Dodatek č.1

„Žďár nad Sázavou – Rekonstrukce ulic v Lískách, Na Úvoze a K Přehradě“

ZMĚNOVÝ LIST STAVBY

SO 05: Oprava povrchů ulic „V Lískách, Na Úvoze a K Přehradě“

PROTOKOL Č. DB18-523

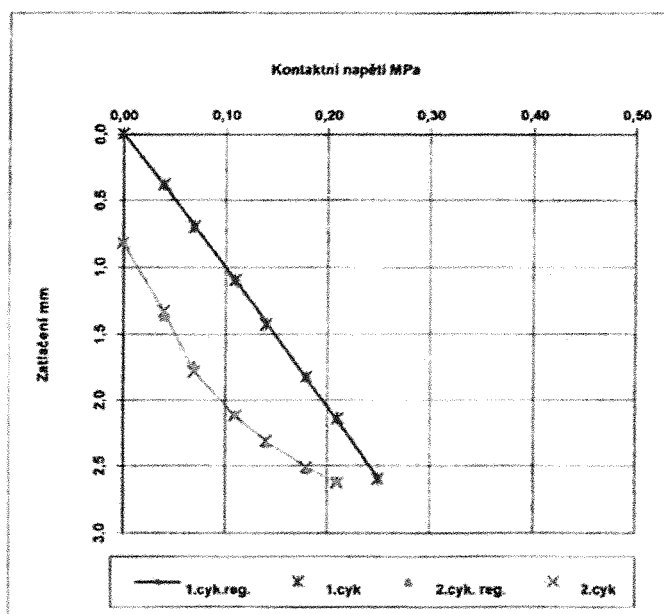
Místo zkoušky : KOMUNIKACE UL.NA ÚVOZE ztuhnutá pláň v úr.č.p.24 osa

Hodnoty (MPa)
	požadované stanovené
E_{def1}	21,7
E_{def2} min. 30	26,2
E_{def2} / E_{def1} max. 2,5	1,21

Hodnocení podle projektu: Výsledky zkoušky nesplňují požadované kritéria

PROTOKOL Č. DB18-522
Statická zatěžovací zkouška podle ČSN 72 1006 - příloha A

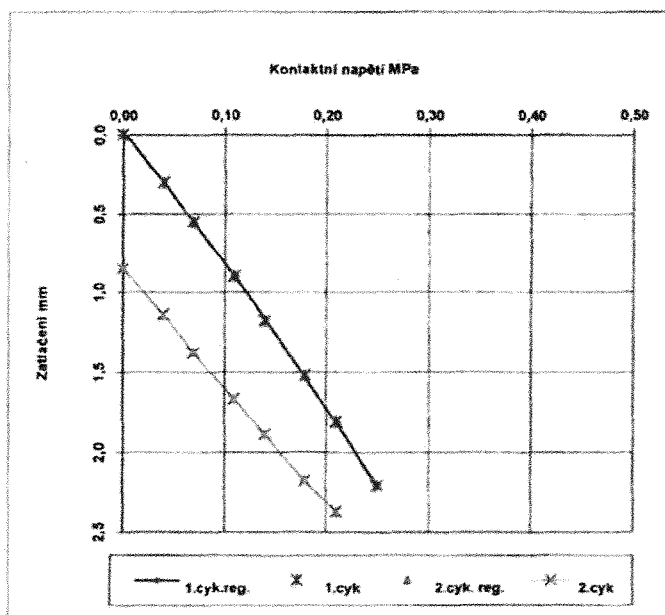
Místo zkoušky: KOMUNIKACE UL.NA ÚVOZE zhuťněná pláň v úr.č.p.17 osa

Hodnoty (MPa)	
	požadované	stanovené
E_{def1}		25,3
E_{def2}	min. 30	30,8
E_{def2} / E_{def1}	max. 2,5	1,22

Hodnocení podle projektu: Výsledky zkoušky splňují požadovaná kritéria

PROTOKOL Č. DB18-472
Statická zatěžovací zkouška podle ČSN 72 1006 - příloha A

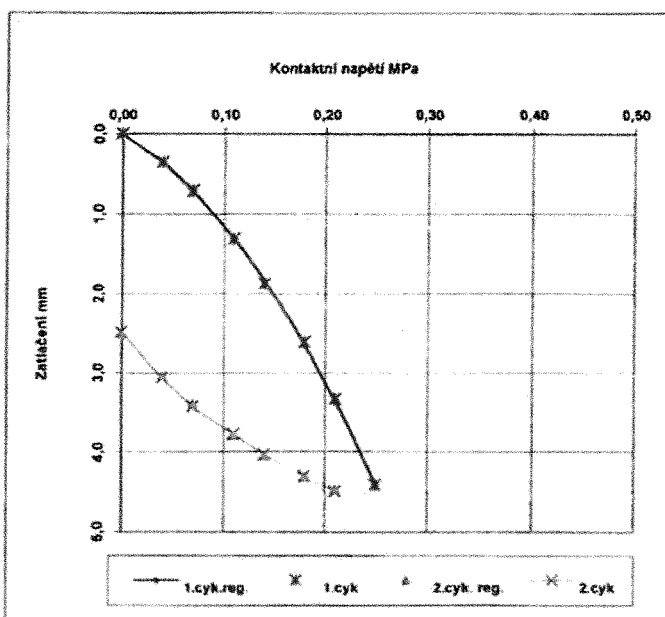
Místo zkoušky : KOMUNIKACE UL.V LÍSKÁCH zhutněná pláň v úr.č.p.29 osa

Hodnoty (MPa)
	požadované stanovené
E_{def1}	12,8
E_{def2}	min. 30 24,2
E_{def2} / E_{def1}	max. 2,5 1,89

Hodnocení podle projektu: Výsledky zkoušky nesplňují požadovaná kritéria
